**Protokollerklärung zum Runden Tisch Neuhof  
am 22. April 2026  
BI Umwelt Neuhof e.V.  
(gemäß § 4 Absatz 2 Satz 4 der Geschäftsordnung)**

**Die BI Umwelt-Neuhof fordert mit Dr. Krupp<sup>1</sup> im Sinne einer Klärung von Wissenslücken des Abschlussberichtes zur Bestandsanalyse der TU Bergakademie Freiberg und des Gutachtens von Dr. Krupp zur Kalihalde Neuhof-Ellers:**

Schematisches Modell der Wasserflüsse in und um die Halde

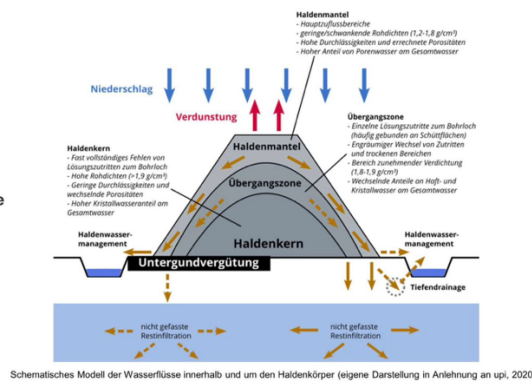
Auch die Annahme, dass sich auf der Gesamtaufstandsfläche des Haldenkerns (>55 ha) kein (relevanter) hydraulische Gradient ausbilden könnte und es deshalb zu keiner (relevanten) Infiltration in diesem Bereich käme, ist allein auf die Ergebnisse der Bohrung aus dem Jahr 1996 (Anm. d. V.: 1990!) zurückzuführen. *Hierbei wurden die Erkenntnisse aus dem Salzkörper auf die Trennfläche Haldenkörper-Auflagefläche an der Basis übertragen, ohne dies gesondert zu prüfen.* Für diese Annahme wären weitere vor-Ort-Untersuchungen der ungestörten hydraulischen Eigenschaften analog K+S (1996) im aktuellen Zustand der Halde angebracht.<sup>6</sup>

Hier zum Vergleich nochmals die beiden Haldenmodelle:

Bestandsanalyse TU Freiberg:

**Daher fordert die BI Umwelt Neuhof, dass drei Bohrungen an der Halde Neuhof – Ellers niedergebracht werden, die bis in den Volpriehausen – Sandstein hineinreichen:**

Abbildung 19 – Neues Haldenmodell des Verfassers. HGWL: Hauptgrundwasserleiter; H2O: wetterabhängige hygroscopische Kondensation von Luftfeuchte bzw. Verdunstung.

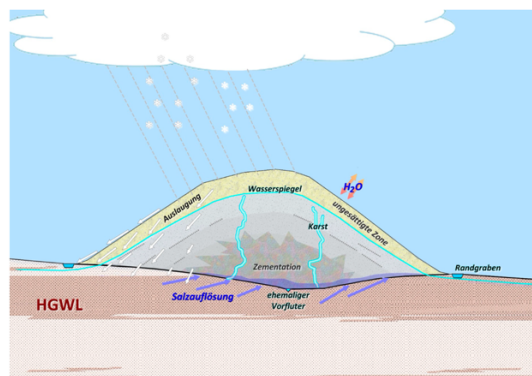
Ein von Dr. Krupp entwickeltes generisches Haldenmodell beschreibt die Vorgänge in und um die Neuhofer Halde ohne Widersprüche zu bekannten Fakten und Naturgesetzen. Eine Erläuterung seines realitätsnahen Kalihalden-Modells ist auf den Seiten 47-49 seines Gutachtens nachzulesen.

Gutachten Dr. Krupp:

Zur Abklärung der hydraulischen Verhältnisse in der Halde müssen die Bohrungen als Brunnensonden/Drucksonden ausgeführt werden, wie sie üblicherweise zur Erfassung von Grundwasserpegeln Verwendung finden. Diese Sonden erfassen dann über einen längeren Zeitraum (mindestens 1 Jahr) die Druckverhältnisse der Ganglien, die Veränderungen des Wasserspiegels innerhalb der Halde. Zu erwarten wäre bei den drei Bohrungen – je nach Alter des aufgeschütteten Rückstandes – unterschiedliche Druckverhältnisse:
